# VYSVĚTLENÍ ZADÁVACÍ DOKUMENTACE ČÍSLO 2

## "VFU – Rekonstrukce objektu č. 15"

### podlimitní veřejná zakázka na stavební práce zadávaná v otevřeném řízení

**Dotaz číslo 39:** D.1.1-15\_Výpis zámečnických výrobků\_revize 1 – Z/3 – Z/6

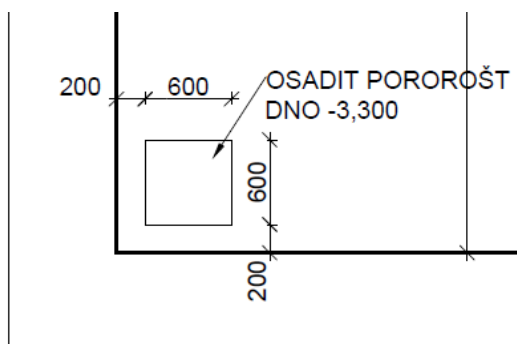
Chápe účastník správně, že položka má obsahovat nátěr zábradlí u prvku Z/3 – Z/6? Prosím o specifikaci zábradlí Z/3 – Z/6.

**Odpověď zadavatele:** Ano. Položka má obsahovat nátěr zábradlí u prvku Z/3-Z6 => u položky aktualizován popis a výměra.

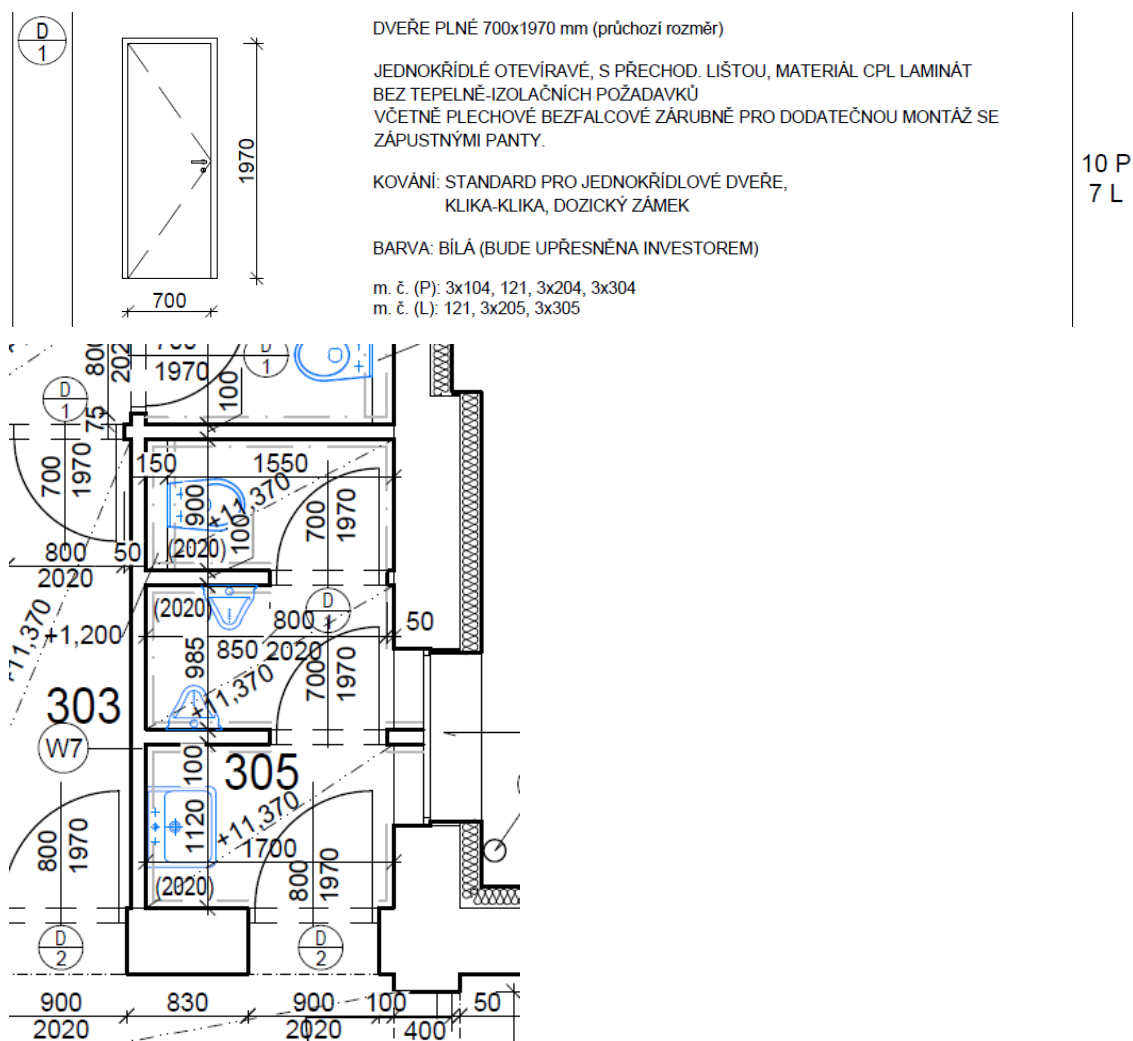
**Dotaz číslo 47:** Ve Výkazu výměr části AV Technika konkrétně u učebny 320 jsou položky 1 - 6 s nulovým množstvím. Jedná se o chybu, nebo se ocenění těchto položek neuvažuje.

**Odpověď zadavatele:** Opraveno, viz přílohy tohoto Vysvětlení.

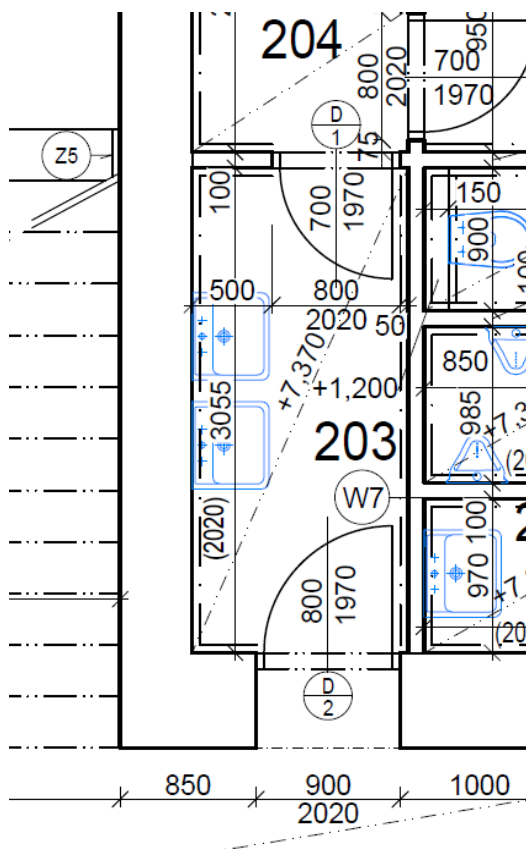
Dveře D/1 – dle výpisu prvků mají být v místnosti 305 – 3x a dle půdorysu 3.NP jsou dveře pouze 2x. Prosím o potvrzení, co platí a opravený výkaz výměr.

Dveře D/2 – dle výpisu prvků mají být v místnosti 203 – 2x a dle půdorysu 2.NP jsou dveře pouze jednou. Prosím o potvrzení, co platí a opravený výkaz výměr.

**Odpověď zadavatele:** Opravena položka viz č. p. 61162801 => o jedny dveře méně.

Opravena položka viz č. p. 61162802 => o jedny dveře méně.

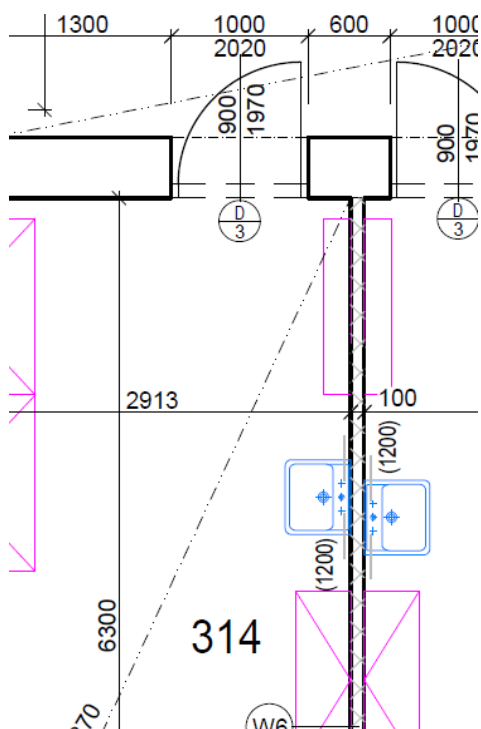
Dveře D/3 – prosím o upřesnění rozměrů, jestli jsou dveře šířky 900 – viz schéma a půdorysy nebo 800 mm. Dále prosím o upřesnění, jestli dveře v místnosti 314 jsou správně označeny D/3 a doplnit je do výpisu prvků.

Opravena položka viz č. p. 61162803 => opraven popis položky (původně šířka 800mm, nyní 900mm).
